Esplanaden pladsdannelse

Trafikal vurdering

NOTAT
19. september 2017
SB/TAK

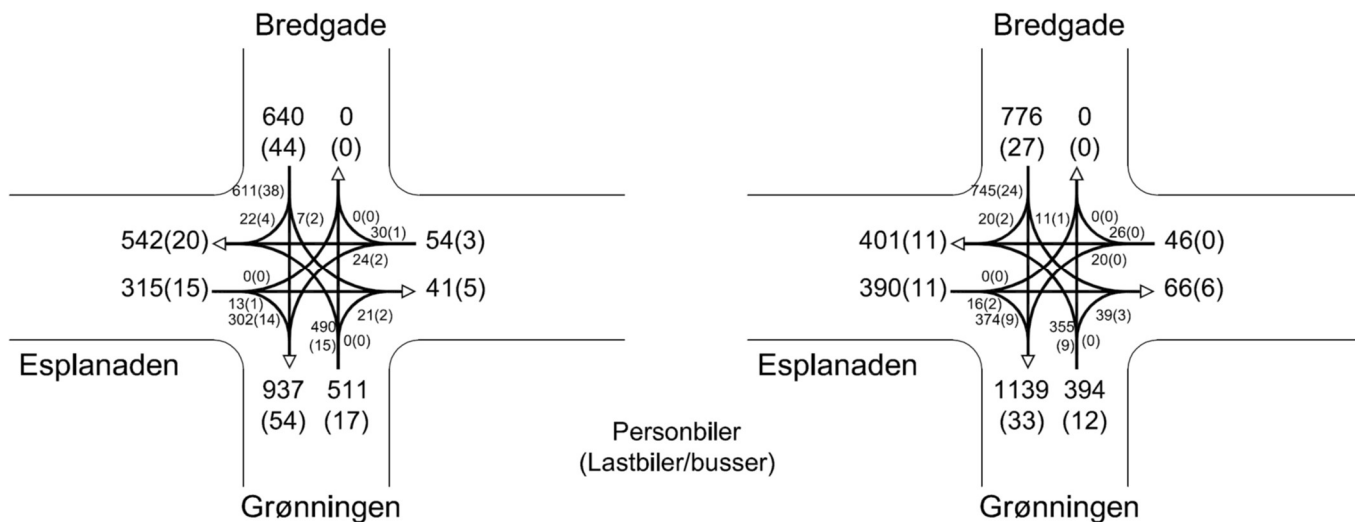
Gehls projekt med at etablere en lille trekantet plads på det nordvestlige hjørne af krydset Esplanaden/Grønningen/Bredgade betyder at gennemkørselsmuligheden udenom krydset forsvinder for de højresvingende biler. De højresvingende fra Grønningen er i stedet foreslået at svinge til højre i selve krydset.

Geometrisk vurderes den skitserede løsning med pladsdannelse og at flytte den højresvingende trafik ind i krydset at være muligt.

Det skal desuden sikres, at der er tilstrækkelig plads til at store køretøjer kan foretage højresving mod Esplanaden vest. Der kan være behov for at ændre kørebaneafmærkningen på Esplanaden vest, afrunde hjørnet mellem Grønningen og Esplanaden vest eller forbyde højresving for store køretøjer.

Løsning 2 er en løsning med ét separat venstresvingsspor og ét separat højresvingsspor på Grønningen. For at kunne udføre løsning 2 kræves det at de arealmæssige forhold kontrolleres for om store køretøjer kan foretage højresving mod Esplanaden vest. I forhold til Gehls udarbejdede skitse vil der være behov for at ændre kørebaneafmærkningen på Esplanaden vest og afrunde hjørnet mellem Grønningen og Esplanaden vest. Dette kan betyde at pladسدannelsen indsnævres væsentligt, hvorfor det kan overvejes at forbyde højresving for store køretøjer.

Det anbefales at arbejde videre med løsning 2 eller løsning 3. Løsningerne vurderes at give de mest enkle og trafiksikre udformninger. Løsningerne lovliggør den nuværende udformning samtidig med at den bevarer parkeringspladserne langs Esplanaden øst.

- Nye tavler over vejen (Grønningen)
- Ny kørebaneafmærkning på Grønningen
- Trafikstyring af signalet med en optimering som muliggør en højere omløbstid og ændret grøntidsfordeling afhængig af den konkrete trafik
- Nye signallanterne på Grønningen
